令和4年度 第2回 長者地すべり対策方針検討委員会

【第2回委員会での指摘事項に対する対応】

令和4年12月

高知県 防災砂防課・中央西土木事務所 越知事務所

年間最大変動量と安全率の関係

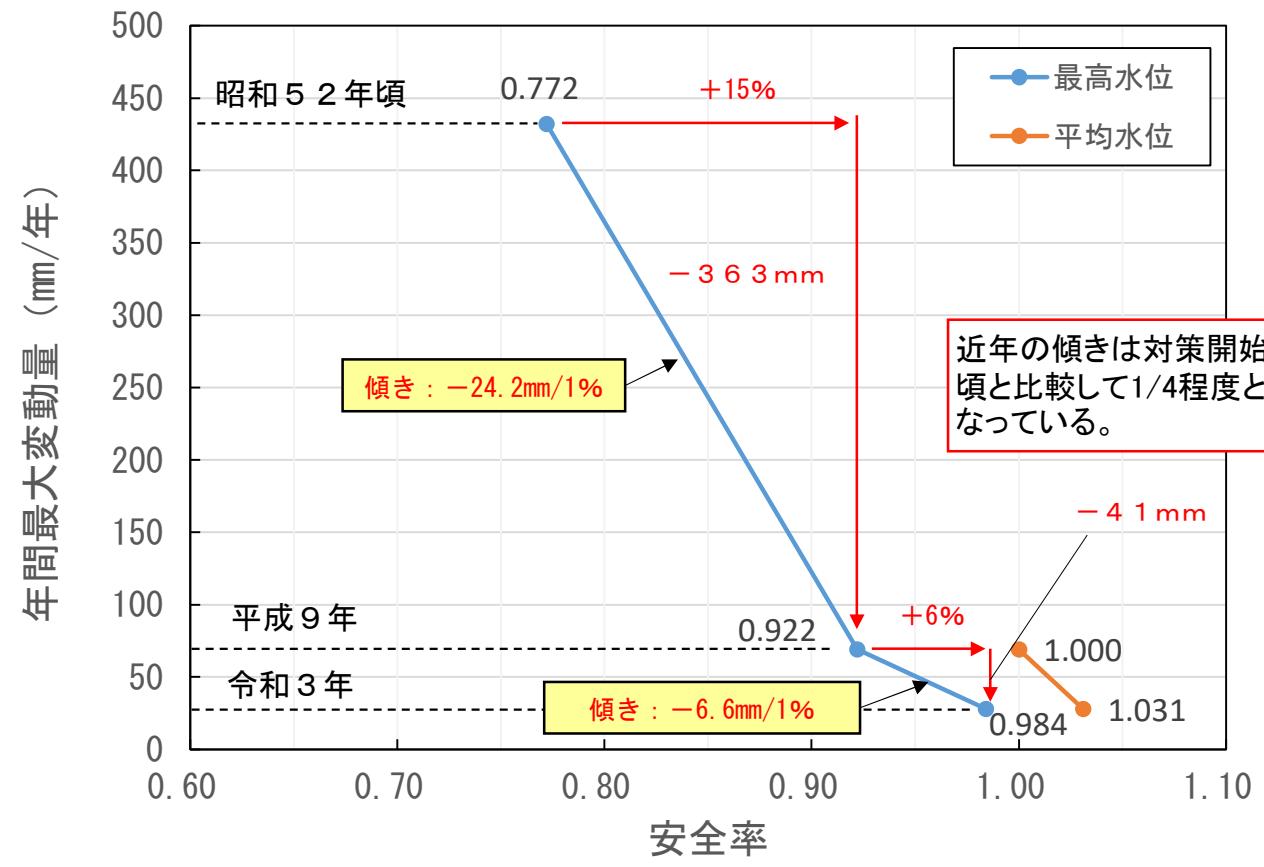
今までの対策の積み重ねによって対策効果が発揮されて、観測の継続により効果の確実性が確認されてきている。最近20年間の結果だけではなく、対策開始からの安全率の向上も含めて対策期間全体を評価した方がよい。

算定した昭和52年頃、平成9年、令和3年の最高水位時の安全率及び各期間の変動量から安全率と変動量の関係を整理した。

- 方法**
- 各期間の変動量が最も大きかった箇所の減少量を安全率の上昇分を除いて、安全率1%当たりの変動量の減少量を算出した。
 - 安全率と変動量の関係については、対策開始頃の昭和52年頃～平成9年（約20年間）と近年の平成9年～令和3年（約24年間）に分けて整理した。
- 結果**
- 安全率1%当たりの変動量の減少量は、対策開始頃が24.2mmに対し、近年は6.6mm程度であり、4分の1程度まで低下している。

図1 すべり面上の水頭（最高水位）

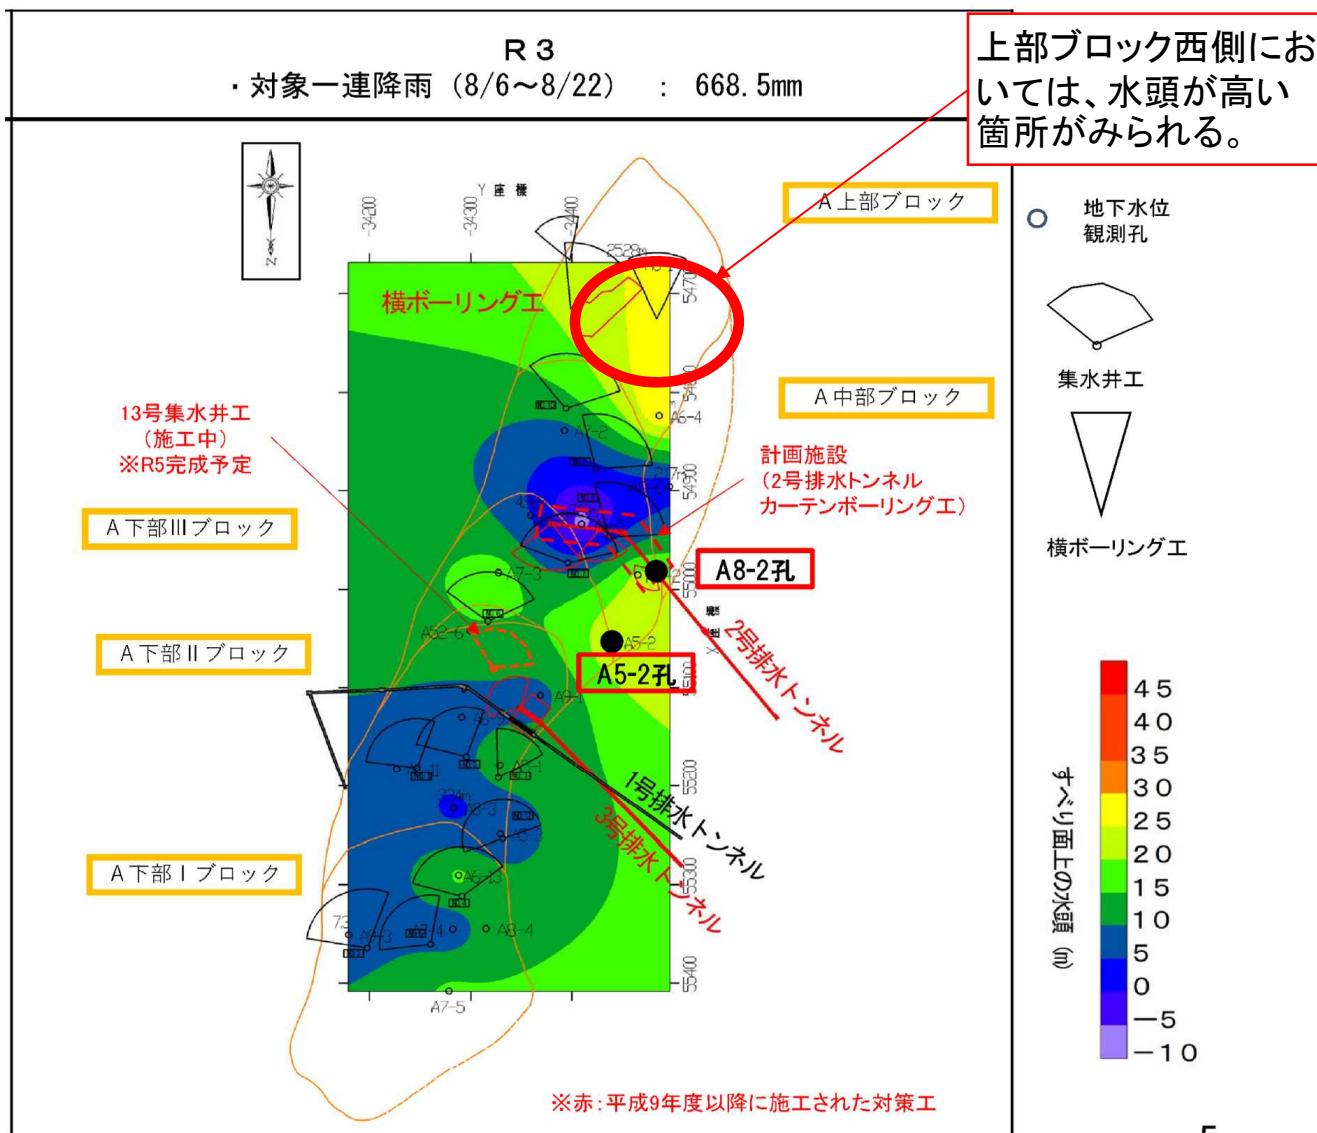
面的解析の結果を見ると、上部ブロックや2号と3号排水トンネルの間など、まだ地下水位が高い箇所が確認されるが、対策工のやり残し箇所は本当に無いのか。休止についてはそのような範囲に対策工を行った場合の投資効果を分析して判断したほうがよい。効果については、安全率の向上と移動量の間関係を整理したうえで、追加の対策をした場合に、どの程度安全率が向上して、移動量としてはどの程度低減できるか推定してみてもどうか。

上部ブロック西側の上部（図1）において、相対的に水頭が高い箇所がみられたため、この箇所への追加の対策の是非について、仮に新たに集水井工を計画して施工した場合の安全率及び変動量の低減の程度を試算することとした。

- ・新たに集水井工を施工することで期待される計画地下水位低下の設定については、集水井本体の計画位置における地下水位低下量の見込みを「地すべり防止技術指針解説_H19.9」を参考に5mと仮定し、上下流側の地下水位低下の影響範囲については、上流側は集水ボーリングの先端（50m）まで、下流側は水平線と地下水位が交わる位置までとした（図2）。水位の低下量については不確実性を考慮し±10%の変動を見込んで設定した。
- ・追加対策工を導入した場合の安定解析の増加分の試算は、直近の令和3年度の最高水位に対して、どの程度見込まれるのか算出するよう実施した。

- ・安定解析を行った結果、新たに集水井を1基追加で施工した場合に期待される安全率の上昇は0.17%~0.23%程度と試算された（図3）。

長者地区 変動量推移グラフ

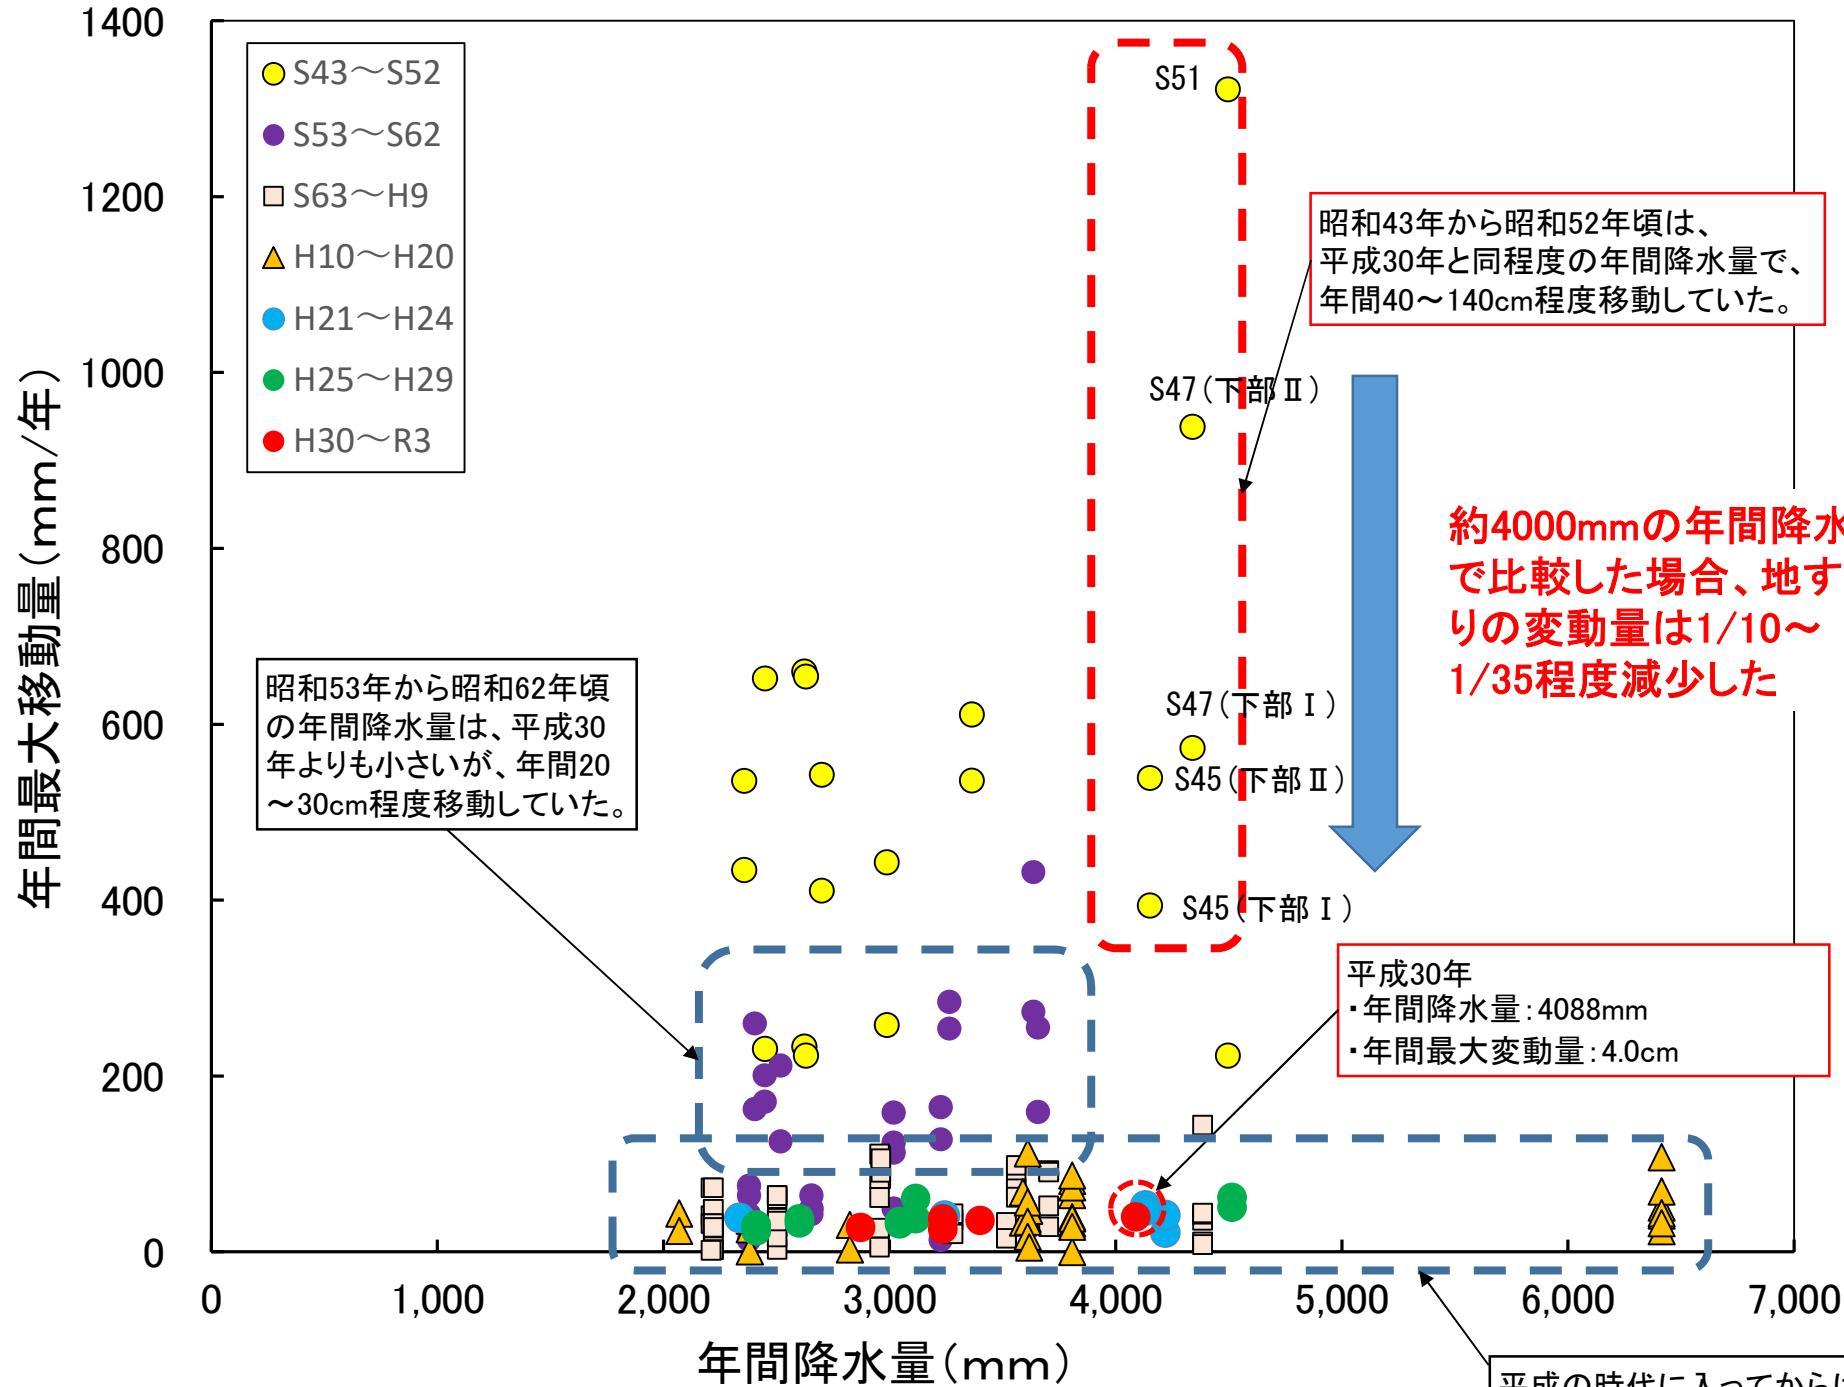
H30年7月豪雨のような記録的な降雨の場合においても、地すべり変位量や安全率などを指標として対策工の効果が発揮されていることを示すことが可能であれば、対外向けに説得力のある資料になると考える。

・公表する第1回委員会資料の年間降水量と年間最大変動量の推移グラフに、H30年7月豪雨があったH30においても、昭和の時代と比較すると変動量が減少したことが分かるようにグラフに加筆する。

管理基準値(10cm/年)の判定時期

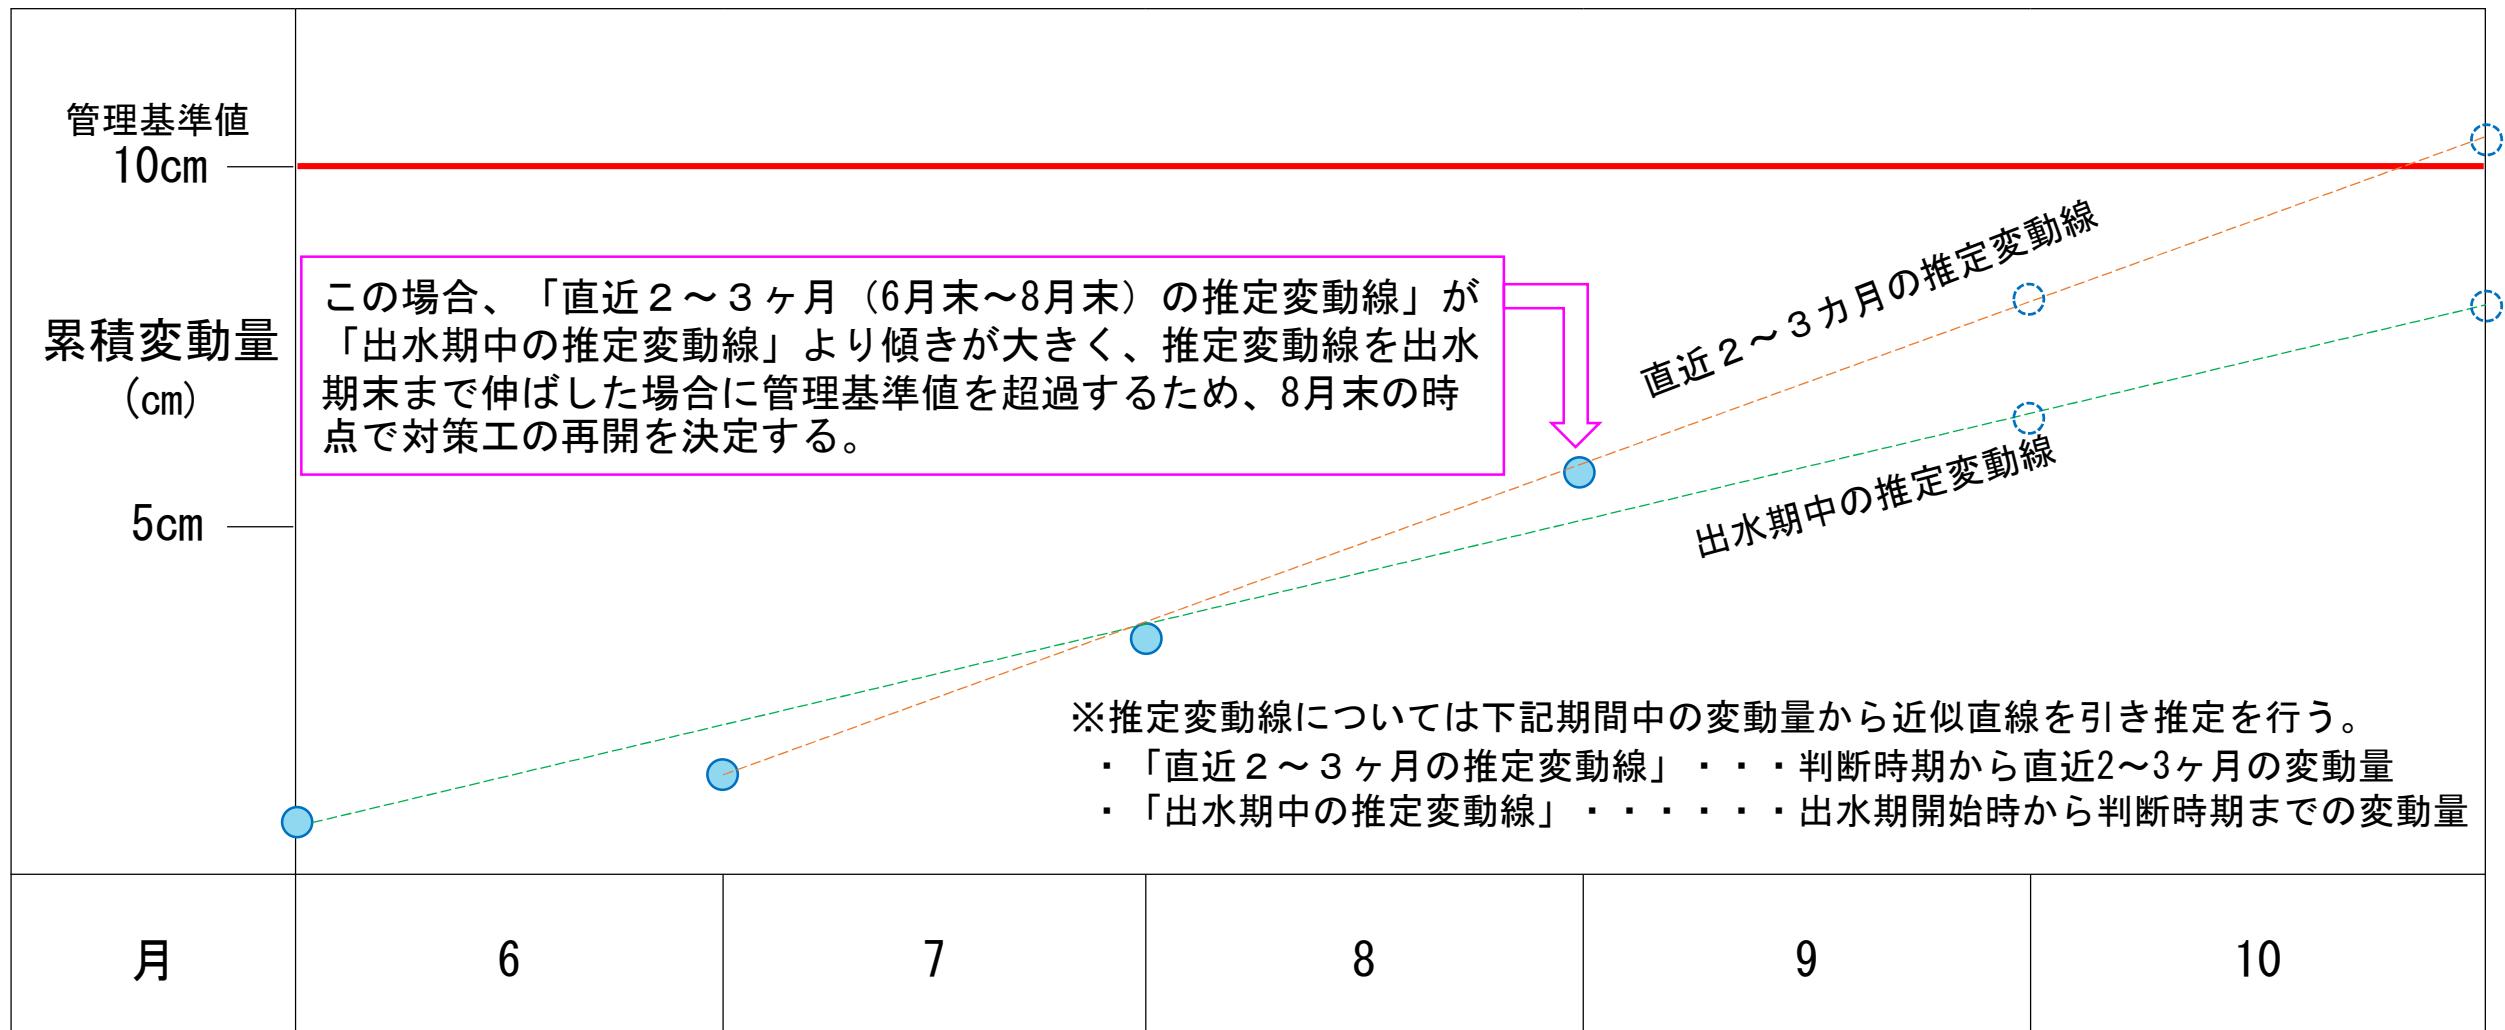
工事再開のフローについて、年間変動量10cmの判定は、随時行うのか、あるいは年1回行うのか等、どのタイミングで判定を行うのか検討しておく必要がある。また、対策工事の施工が手遅れとならないよう、リードタイムや対策着手の判断基準、平常時から実施しておくべき事項など、火山の緊急減災対策のような計画を検討しておくことが効果的である。

- ・対策工事の施工が手遅れとならないよう、年間変動量10cmの判定時期を下記のとおり設定することとした。

- ・管理基準値の判定については、極めて短期間で10cm程度の変動が生じた際に加え、出水期中（6月～10月）の月末毎に「直近2～3ヶ月の推定変動線」と「出水期中の推定変動線」を比較し、推定変動線の傾きが大きいほうで、出水期末まで変動した場合に管理基準値を超過するかという観点からも判定を行う。
- ・非出水期に異常な動きが観測された場合には、その動きの程度に応じて、災害関連緊急地すべり対策事業での緊急的な対策工の検討を行う。

追加的な対策(再開)のパターン

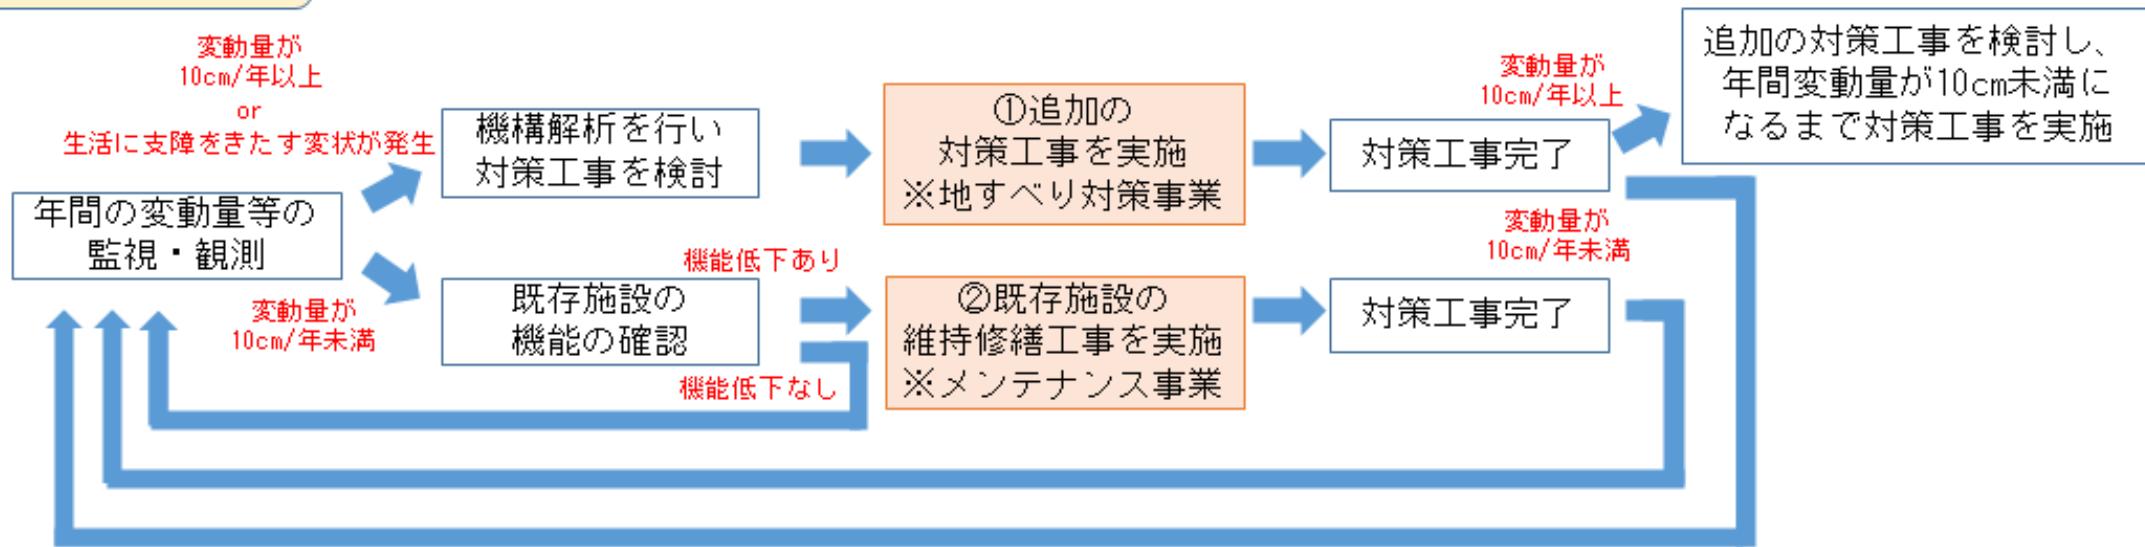
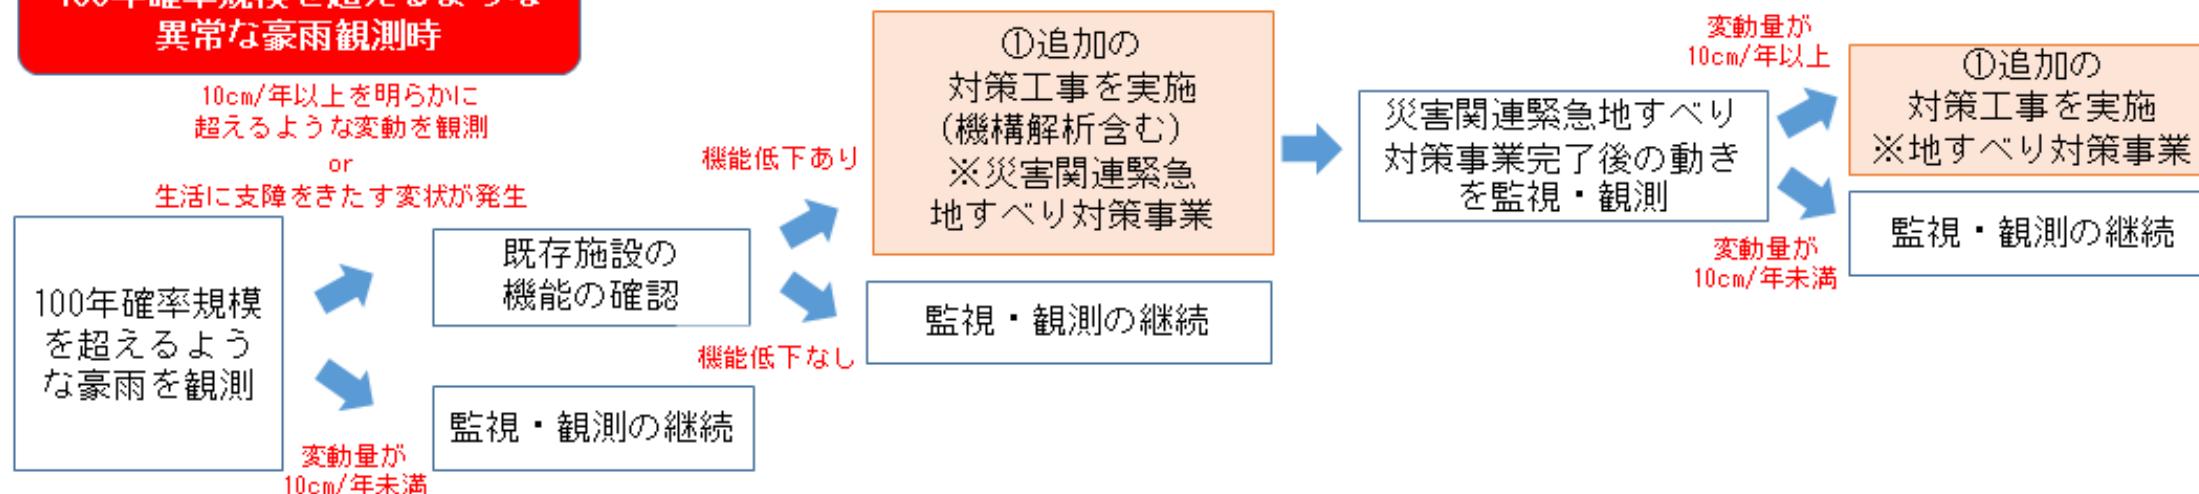
100年確率規模を超えるような豪雨観測時には、大雨が止んだ後も、動きを注視する必要がある。また、年間10cm以上の変状がなくても、生活に支障をきたす変状が出た場合も、災害関連事業等で、対策工を再開することも記載しておく必要がある。

・100年確率規模を超えるような異常な豪雨観測時の場合分けのフローチャートに年間10cm以上の変状がなくても、生活に支障をきたす変状が発生した場合においても「平常時」における機構解析及び「異常な豪雨観測時」における既存施設の機能確認を行うこととする。

- ①地すべりの変動量が基準値の10cm/年以上となるか、生活に支障をきたす変状が発生し、機構解析を行い、新たに公共事業を活用して追加の対策工事を実施する場合
- ②既存施設の機能低下が確認され、公共事業を活用して施設の維持修繕工事を実施する場合
